島根原子力発電所 2号炉 審査資料	
資料番号	EP-061 改 81(説 8)
提出年月日	令和 3年 3月 1日

**島根原子力発電所 2号炉  
電源設備，計装設備及び原子炉格納容器の  
過圧破損を防止するための設備について**

**(電源の位置付け変更及び手順の明確化)**

**令和 3年 3月  
中国電力株式会社**

図1 所内常設蓄電式直流電源設備及び常設代替直流電源設備給電イメージ

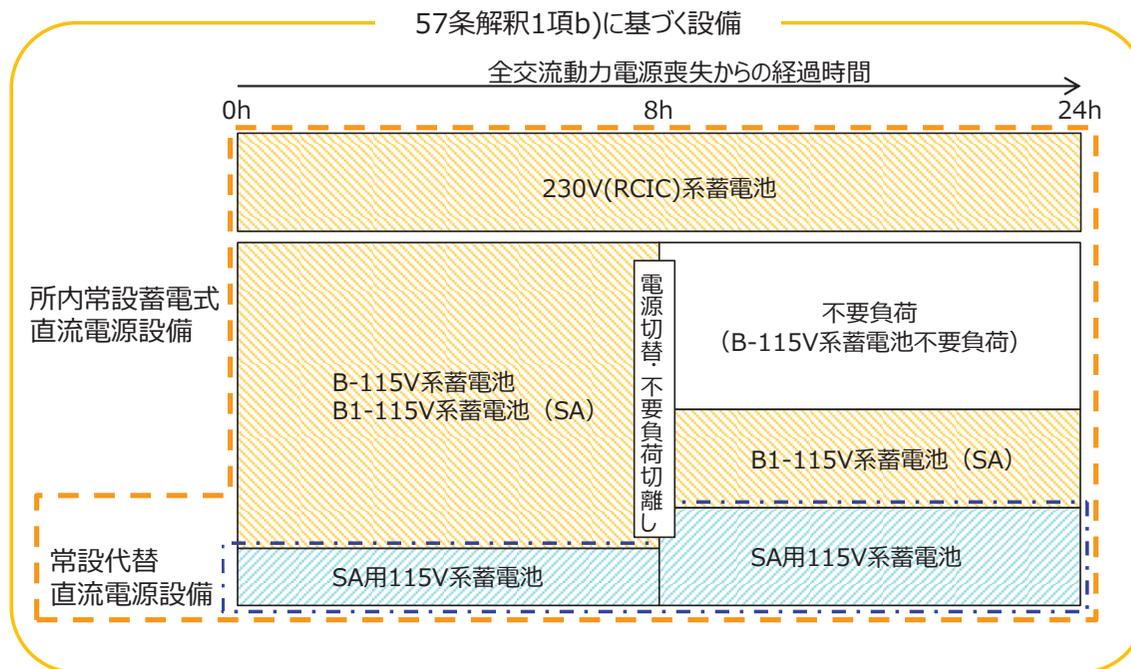
- 57条解釈にあわせて、第1項b)を満足する設備を全て「所内常設蓄電式直流電源設備」とし、「常設代替直流電源設備」は、「所内常設蓄電式直流電源設備」に含める設備として位置付けを変更する。（表1及び図1）

図2 計装設備の電源切替えの作業内容概要

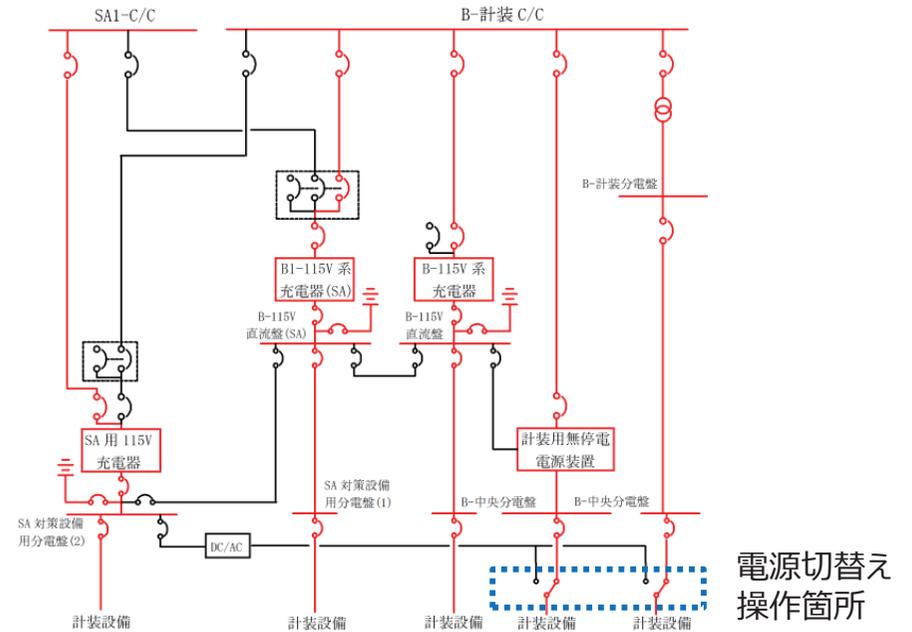
プラント状態の継続的な監視を目的として、DB兼SA設備として使用する計装設備のうち、SA用115V系蓄電池からの給電が必要な計装設備の電源切替え手順を技術的能力1.15において明確化する。

- 計装設備の電源切替えの重大事故等対策の成立性を表2に示す。また、電源切替えの作業内容概要を図2に、タイムチャートを図3に示す。
- 有効性評価のTBシナリオにおいて、監視計器の電源切替え操作が作業項目に追加となるが、現状の運転員の要員数の中で対応可能であり、有効性評価の作業の成立性に影響のないことを確認した。有効性評価のタイムチャートを図4に示す。

図5 技術的能力のタイムチャート

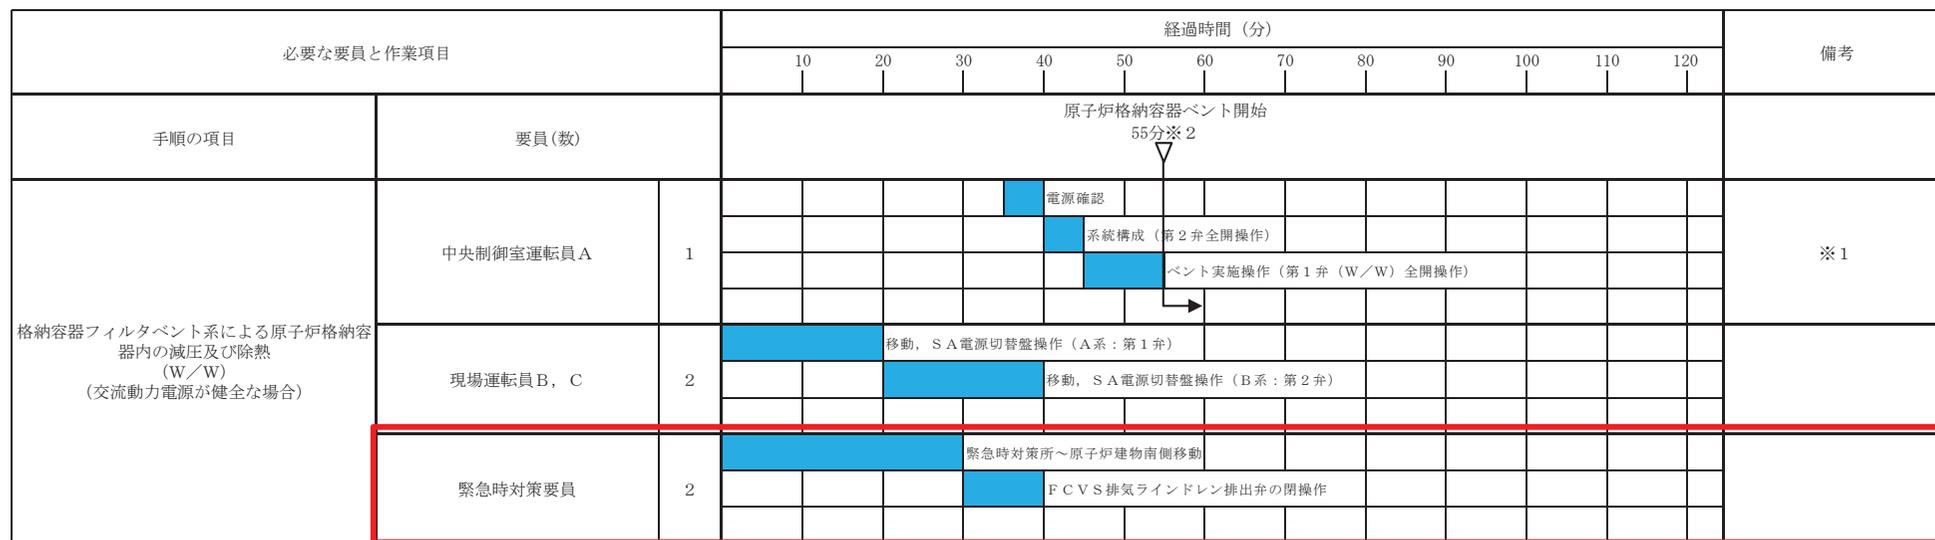
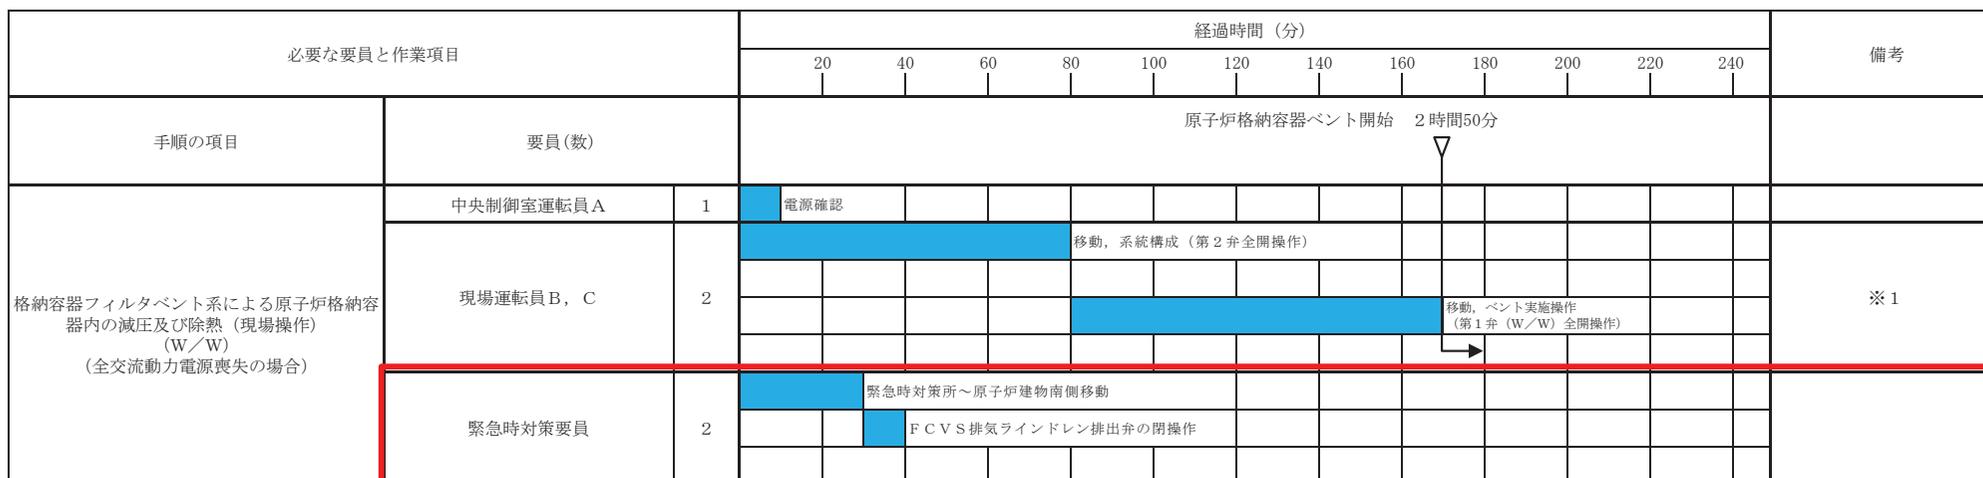
- FCVS排水ラインドレン排出弁の運用については、第870回（令和2年6月30日）審査会合において、系統待機時に雨水排水ラインに雨水が溜まらないことを目的に、常時開運用することとし、ベント実施前に緊急時対策要員にて人力で確実に閉操作する旨を説明しているが、ベント実施の事前準備として当該弁の閉操作を確実に実施するため、下表のとおり運用を変更する。

変更前	変更後
内容	現状、当該弁の閉操作は、通常の弁操作と同様であり容易に操作可能であることから、ベント準備の一つである可搬型設備（車両）である第1ベントフィルタ出口水素濃度の準備操作※に合わせて実施する。 ※：車両の運搬、ケーブルの接続といった簡易な操作	第1ベントフィルタ出口水素濃度の準備に合わせて実施するのではなく、当該弁の閉操作を第1ベントフィルタ出口水素濃度の準備要員とは別の要員で単独にて実施する運用に変更し、ベント実施の準備操作の一環として、その他隔離弁開準備操作等と合わせて実施する。（図5参照）
作業項目	第1ベントフィルタ出口水素濃度準備操作	FCVS排水ラインドレン排出弁操作
操作要員	緊急時対策要員	緊急時対策要員
操作時間	約2時間（うち、当該弁閉操作5分）	約40分（移動、当該弁閉操作5分含む）
